リコール届け出に伴う建設機械の事故防止について

リコールの届け出に伴う建設機械の事故防止について（5月分）

建設機械に係わるリコール届出一覧 (期間:平成18年5月分)

リコール届出一覧表

## 改善箇所説明図

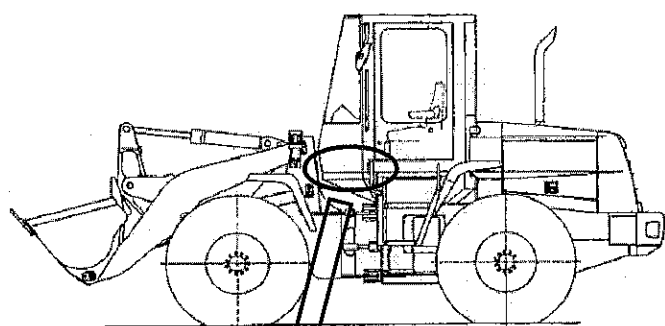
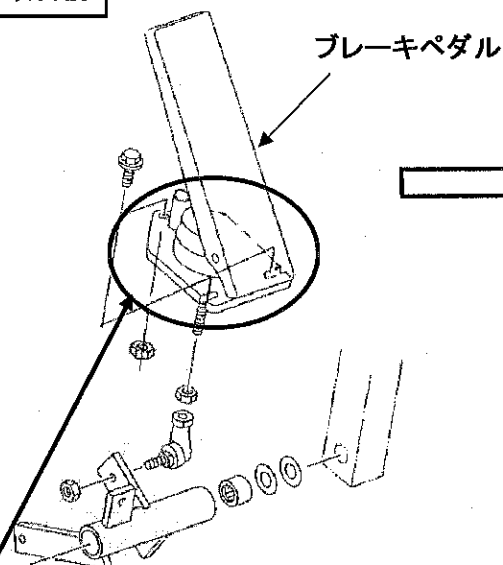
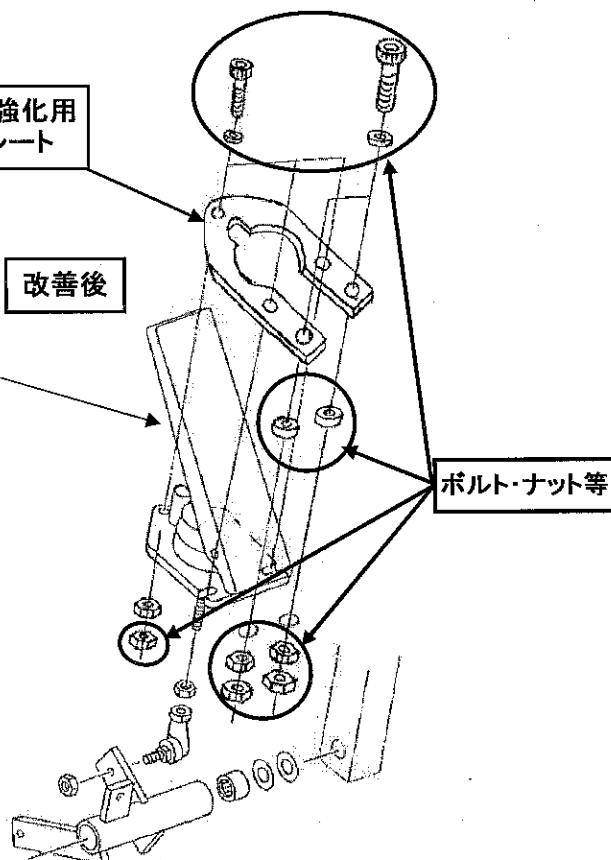
基準不適合発生箇所

主制動装置において、ブレーキペダルの取り付け部の強度に余裕がないため、ペダル取り付け部が融雪剤等により腐食磨耗した場合、取り付けボルト周辺の強度が極度に低下するものがある。そのため、そのまま使用を続けると、ペダル取り付け部が破損し、最悪の場合、ペダルがフロアから外れ、ブレーキ操作ができなくなるおそれがある。

### 改善内容

全車両、ブレーキペダル取り付け部に固定強化用プレートを追加し、固定強化用プレートの取り付けボルトの強度アップ、本数追加、ダブルナット化をする。なお、ブレーキペダル取り付けボルトに緩みが発生している場合はペダルを交換する。また、作業時のみに使用する同構造のインチングブレーキペダルについても同様の措置を講ずる。
